**高速実験炉原子炉施設（「常陽」）
第43条（試験用燃料体）に係る説明資料
＜指摘回答＞**

2022年3月22日

**日本原子力研究開発機構 大洗研究所
高速実験炉部**

No. 264

熱的制限値の設定

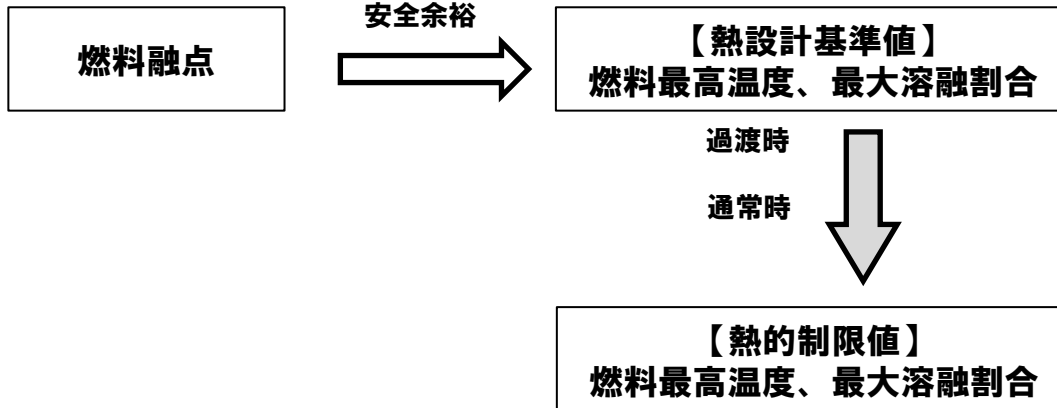
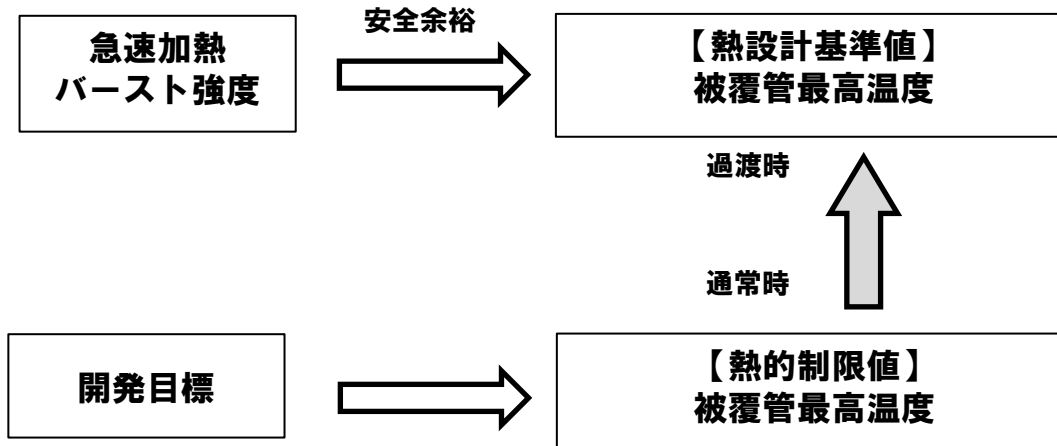
- ・燃料の最大溶融割合の定義を明確にするとともに、30%で制限する根拠について技術資料中に説明を加えること。また、燃料溶融割合の運転段階での管理方法についても説明すること。

(i) 燃料温度に係る熱的制限値

最大溶融割合：30%

燃料溶融割合：20%
